改善箇所説明図

不具合発生箇所

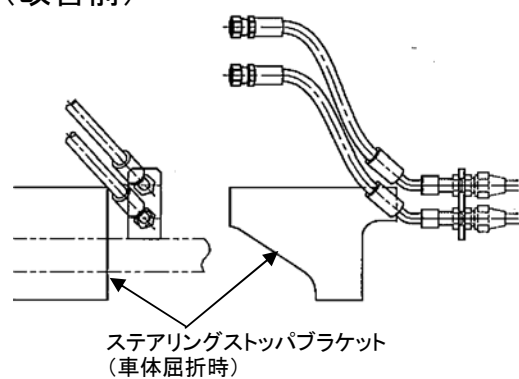
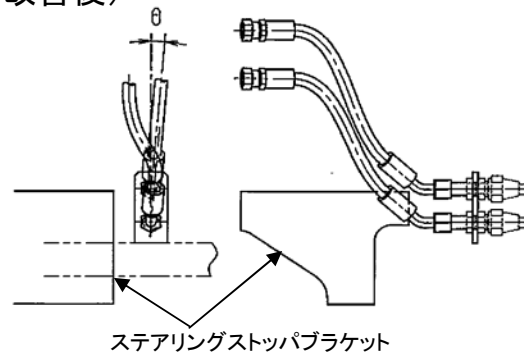
ブレーキホースの組立指示が不適切なため、車体屈折時に前輪ブレーキホースとステアリングストップブラケットとの間に隙間がなく、干渉するものがある。そのため、そのまま使用を続けると、ホースが破損し制動力が低下するおそれがある。

全車両、隙間を点検し、隙間が小さいものについては、正規の隙間を確保するようホース取付を調整する。また、ホースが干渉による損傷を受けている場合には、ホースを新品に交換する。

識別 ホース取付ブラケット(黄色)に白色ペイントで印を入れる。
